MKF-P の推奨代替品と主な相違点を教えてください。

FAQ000132579

外形寸法	
生産終了品 MKF-P	代替品 H3CR-A8

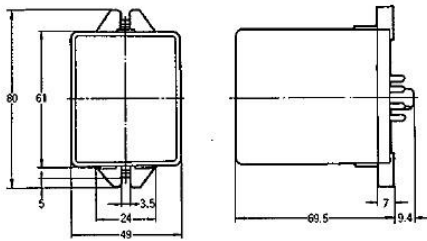
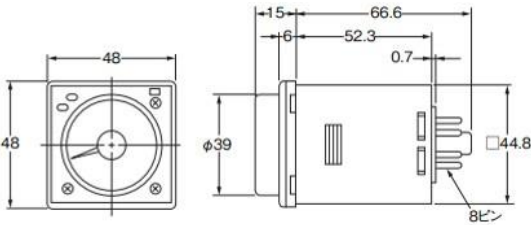
- ・外形寸法、取付寸法が異なります。
- ・時間仕様：固定（0.5s、1s など）→ 0.05s～300h（レンジ切替式）
- ・動作モードは B モード（フリッカオフスタート）にてご使用ください。
- ・端子配置が異なり、ソケットもあわせて交換が必要です。

推奨代替品は、H3CR-A8 をご検討ください。

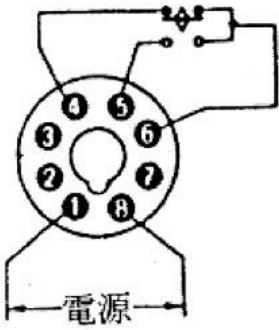
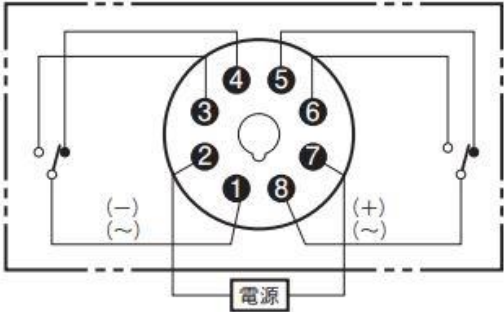
- ・接点構成：1c → 2c

表面接続ソケット：P2CF-08

裏面接続ソケット：P3G-08
